**Objet:** Enquête publique Contournement Nord – réclamation  
**2019/199**

## **Non au projet actuel du contournement nord qui coupe Clabecq du canal et du centre de TUBIZE**

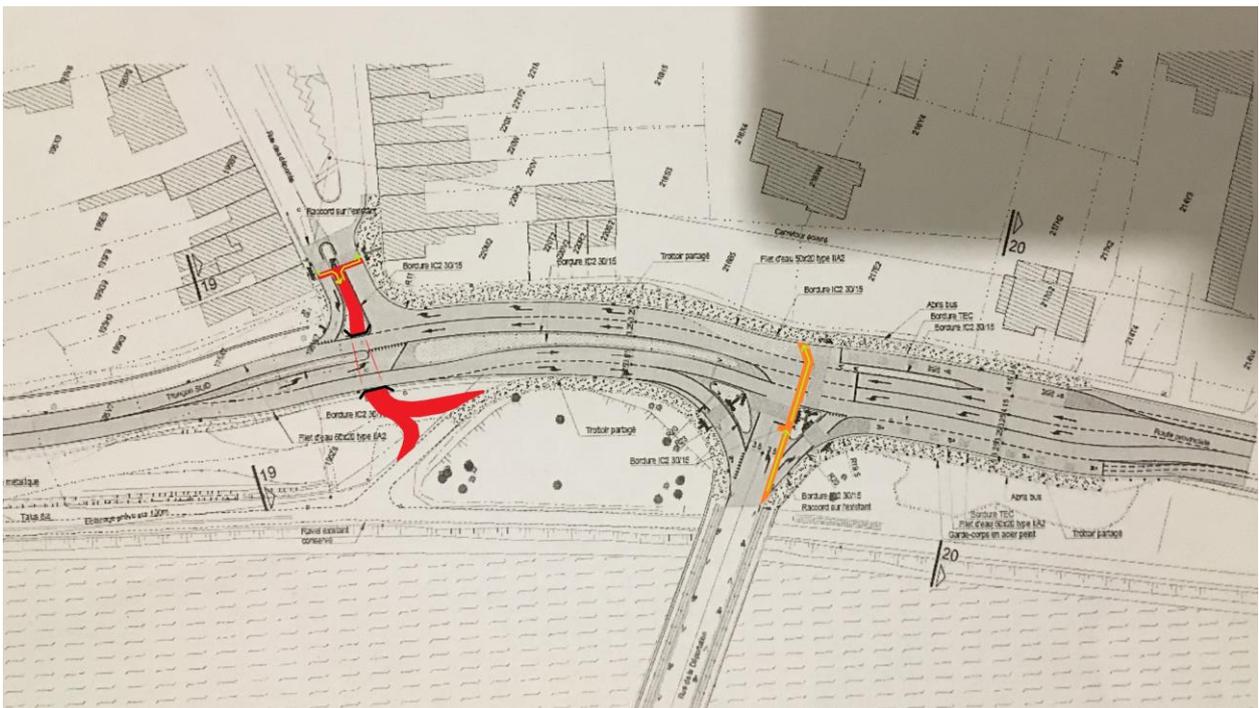
Le GRACQ Tubize rejette la création de zones partagées telles que prévues en plusieurs endroits dans le projet. Mettre ensemble les piétons et les cyclistes sur des zones partagées peut créer des conflits entre eux et défavorise encore plus la mobilité douce.

Venant de Clabecq, un tunnel cycliste/piéton de la place Goffin en dessous du contournement vers le canal avec une sortie vers le pont de Clabecq pour continuer facilement vers Tubize (voir plan)

Pour les cyclistes venant de Tubize, une zone avancée cycliste au feu rouge pour voiture et une bande en couleur avec des chevrons cyclistes sur la route pour traverser le contournement, à gauche du passage piéton (voir plan)
